KJ16/96 本質安全防爆構造圧力トランスミッタ用
絶縁型安全保持器の推奨製品追加について

弊社製品拡充のため、KJ16/96 用に、2 線式の推奨絶縁型安全保持器として、IDEC 社製 D5014S／
D5014D 絶縁型安全保持器を追加します。

1. 追加機種
D5014S (1ch)／D5014D (2ch) 絶縁型安全保持器
2. 販売開始時期
2017 年 6 月より

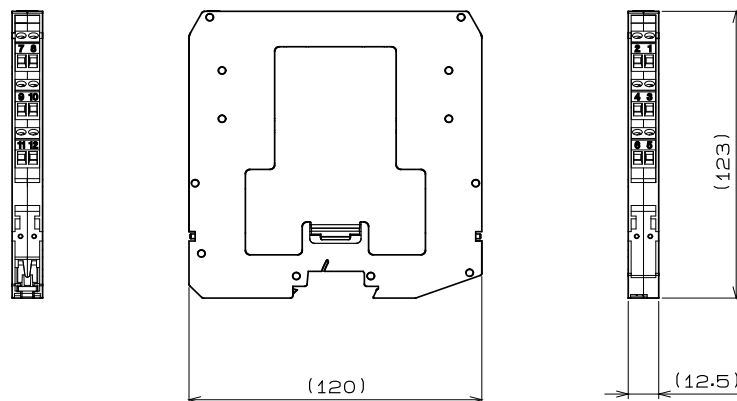
この安全保持器は、1 ch タイプ (D5014S) と 2ch タイプ (D5014D) があります。2ch タイプ (D5014D)
では、1 つの安全保持器で 2 つの圧力トランスミッタの接続が可能となります。

尚、本安全保持器は安全保持定格の関係上、KJ16/96 以外の弊社製品では、ご使用いただけません。
